O/Ref. : BXL20185_763_PREA
Behr. : GM/SD
U/Ref. : 2043-0064/06/2026-019PR
Corr DCE: St. DUQUESNE

BRUSSEL. Broekstraat 55
(= gevels en bedakingen beschermd als monument)
VOORAFGAAND ADVIES : verbouwing/aanpassingen van
het appartement op de gelijkvloerse verdieping
Aanvraag van BSE – DCE van 15/07/2026

Advies van de KCML

Foto en ontwerp uit het aanvraagdossier

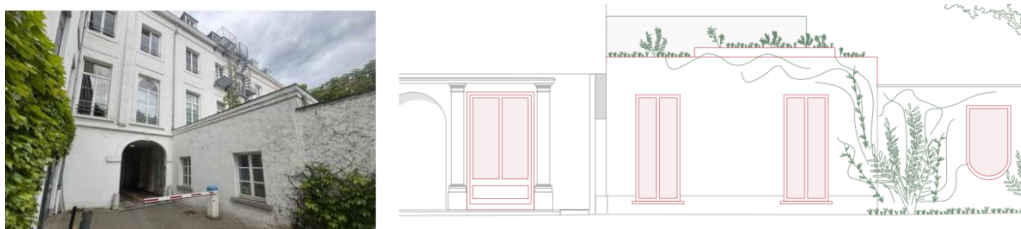
- Vergroting van de twee ramen in de zijgevel van het bijgebouw en openen van een nieuw raam

De voorgestelde vergroting van de ramen door de borstwering te verlagen, is vanuit erfgoedkundige standpunt niet adequaat. Zowel de afmetingen als de onderverdeling van de nieuwe ramen zouden typologisch en stilistisch een breuk vormen met de achtergevel. Ook voor dit deel van het gebouw dient de bouwevolutie verder te worden onderzocht en de bestaande en historische openingen beter gedocumenteerd.

De verlaging van de bestaande ramen lijkt daarenboven weinig meerwaarde te bieden in termen van natuurlijke lichtinval. De vergroting van de raampartij achteraan en de toevoeging van lichtkoepels - waartegen de KCML geen bezwaar heeft -, zullen de natuurlijke verlichting al aanzienlijk verbeteren.

Een bijkomende nieuwe opening kan eventueel worden toegestaan, maar dient zich beter in de historische architectuur te integreren.
